[改善箇所説明図] ③

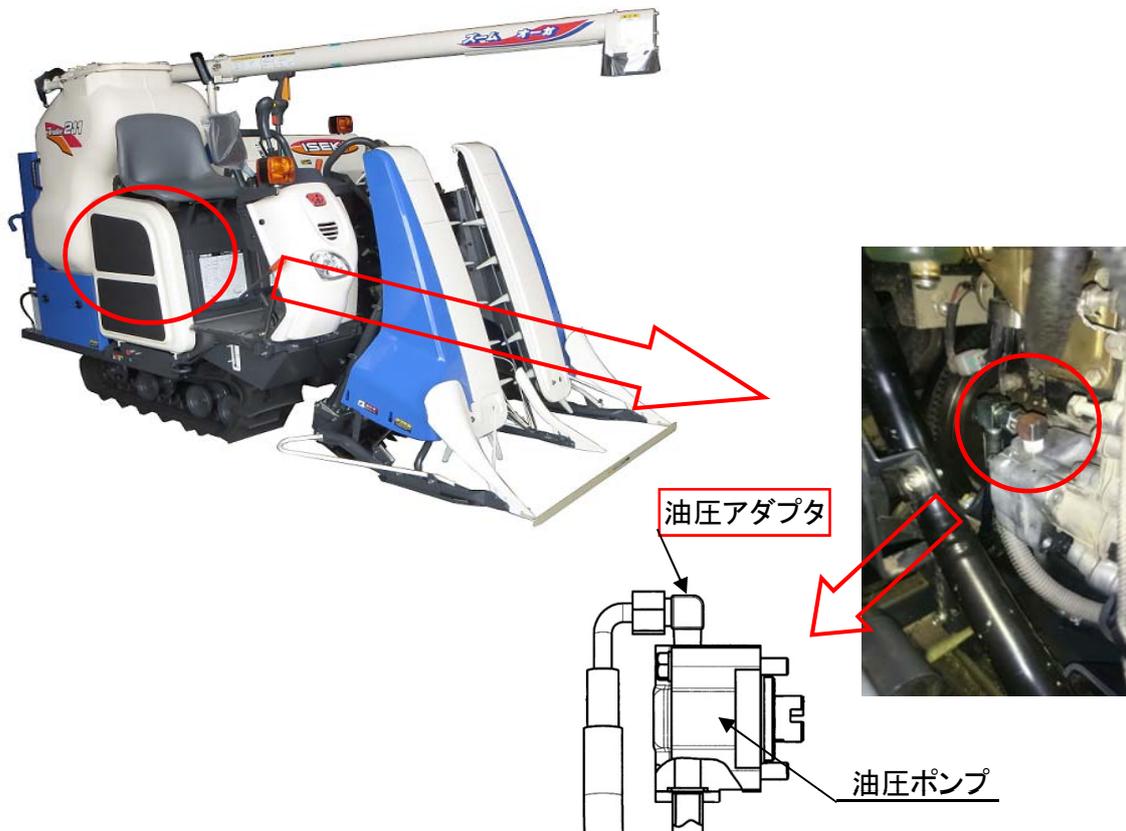
【改善前】削り加工あり

【改善後】削り加工なし

不具合発生箇所

動力伝達装置において、油圧ポンプ吐出側アダプタの形状が不適切なため、機体振動によってアダプタが緩むことがある。そのため、そのまま使用を続けると、アダプタから作動油が漏れ、最悪の場合、走行が不能となるおそれがある。

全車両、油圧アダプタを対策品に交換する。

油圧アダプタの形状で識別する。
